*Ministero dell' Ambiente
e della Tutela del Territorio e del Mare*

OGGETTO: [ID VIP 4741] S.S. 309 "Romea" - Lavori di realizzazione della nuova rotatoria al km 31+000 in località San Giuseppe, Lido di Pomposa nel Comune di Comacchio (Fe). Intervento n. 11 - Intersezione SS 309 e Via delle Arti. Valutazione preliminare ai sensi dell'art. 6, c. 9 del D. Lgs. 152/2006. Nota Tecnica

Oggetto della richiesta di valutazione preliminare

Figura 3: Planimetria stato di fatto (a sinistra) e planimetria di progetto (a destra) (Fonte: Allegati alla Lista di controllo)

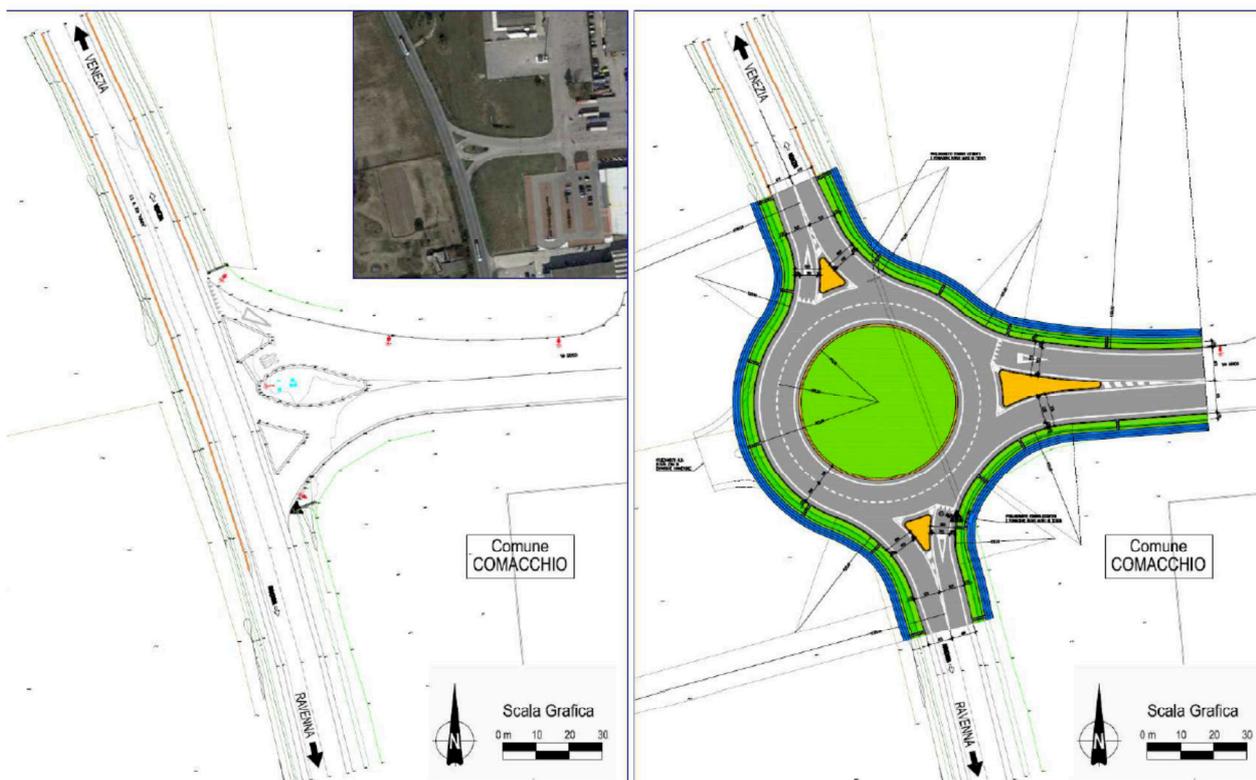
Secondo quanto riportato nella Lista di controllo, la soluzione progettuale proposta prevede la realizzazione di una rotatoria del tipo "convenzionale", a due corsie di larghezza pari a 3,50 m e banchine laterali da 1,00 m, caratterizzata da un diametro esterno pari a 50 m e da un'isola centrale di diametro pari a 32 m.

Le caratteristiche dimensionali principali della rotatoria sono:

- Diametro esterno: 50 m;
- Diametro dell'isola giratoria: 32 m;
- Raggio esterno sulla linea della banchina: 25 m;
- Raggio interno sulla linea della banchina: 16 m;
- Larghezza anello di circolazione: 9,00;
- Larghezza banchine dell'anello di circolazione: 1,00 m.

Figura 4: Localizzazione area di cantiere base (Fonte: Lista di controllo)

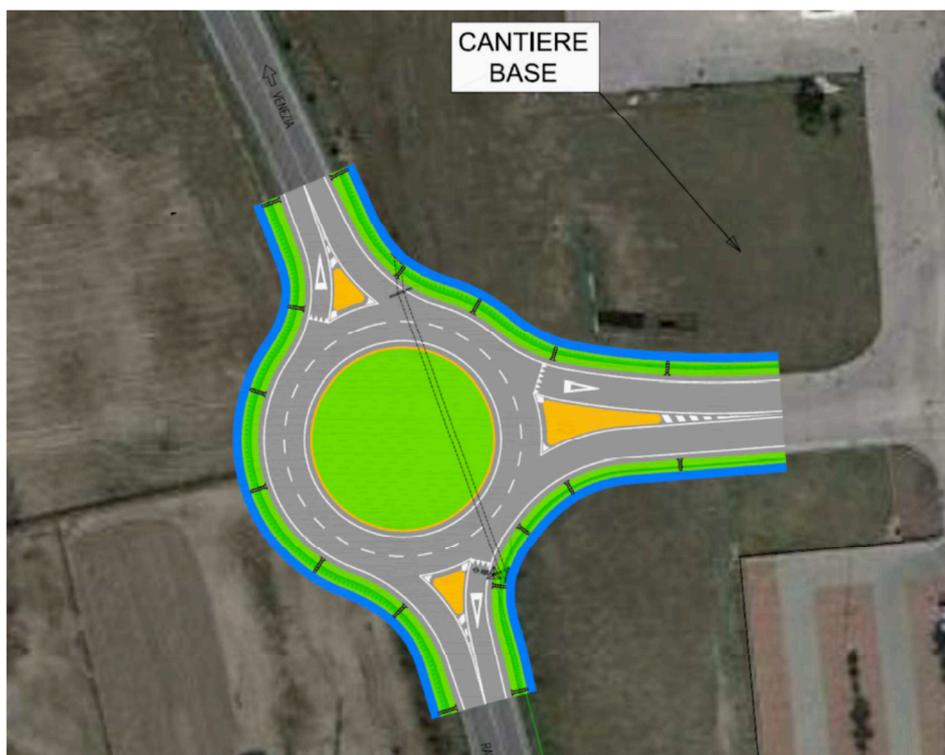
La Lista di controllo riporta, inoltre, la localizzazione prevista per l'area di cantiere base. Attualmente tale area è di proprietà privata, per cui è previsto un esproprio temporaneo della stessa, che sarà prontamente disponibile alla consegna dei lavori.
